## Reactienota Advies provincie Gelderland

### Leeswijzer

Op 15 mei 2023 heeft provincie Gelderland schriftelijk advies uitgebracht naar aanleiding van haar toetsing van de voorontwerp-omgevingsvergunning voor Zonnepark Bekenschot. In het advies zijn vragen gesteld en is een aantal mogelijke verbeterpunten aangegeven. Naar aanleiding hiervan zijn diverse documenten uit de vergunningaanvraag aangescherpt/gewijzigd. Deze reactienota behandelt punt voor punt de adviezen van de provincie, geeft *in cursieve tekst* aan wat de initiatiefnemer ermee heeft gedaan, en in welk(e) document(en) de wijzigingen zijn terug te vinden.

Figuur 1: Gemiddeld Laagste Grondwaterstand volgens grondwatermodel AMIGO na inrichtingsmaatregelen Hagenbeek met locatie van het plangebied en de poelen indicatief ingetekend (linkse rondje betreft twee poelen)

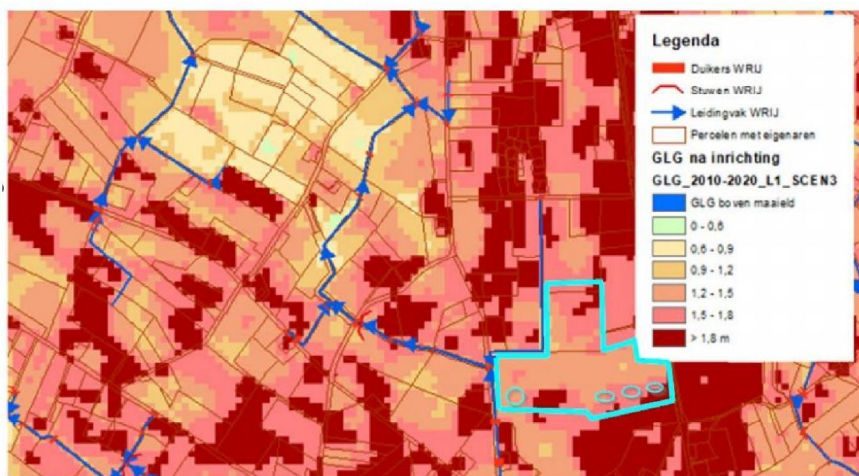
Wij adviseren u de hydrologische maatregelen nader te onderbouwen en nader uit te werken in relatie tot het goed kunnen functioneren van (de poelen in) de ecologische verbindingzone. Wij raden aan contact te zoeken met het waterschap om de mogelijkheden te verkennen.

- Diepte poelen aanpassen op huidig maaiveldniveau minus GLG ná inrichtingsmaatregelen (Hagenbeek), van mail RE: 70310 VOZonnepark Barchem, datum 04-05-2023.

- Diepte poelen: Op basis van een GLG van 1,2-1,5 m wordt aangeraden de poelen ca. 1,70 m diep te maken en bij een GLG van 1,5-1,8 m ca. 2 m diep. In hele droge jaren zal de poel dan droogvallen, in gemiddelde jaren blijft er 20-50 cm water in staan, en dat is de ideale situatie.

*Deze dieptes zijn nu aangepast in de doorsnede-tekening (Bijlage 1). In verband met de vrijstelling voor archeologisch vooronderzoek zijn de oppervlaktes van de poelen waar ze dieper worden dan 30 cm opnieuw berekend en aangepast in de ruimtelijke onderbouwing (p. 24/25). De conclusie is nog steeds dat archeologisch vooronderzoek niet nodig is.*
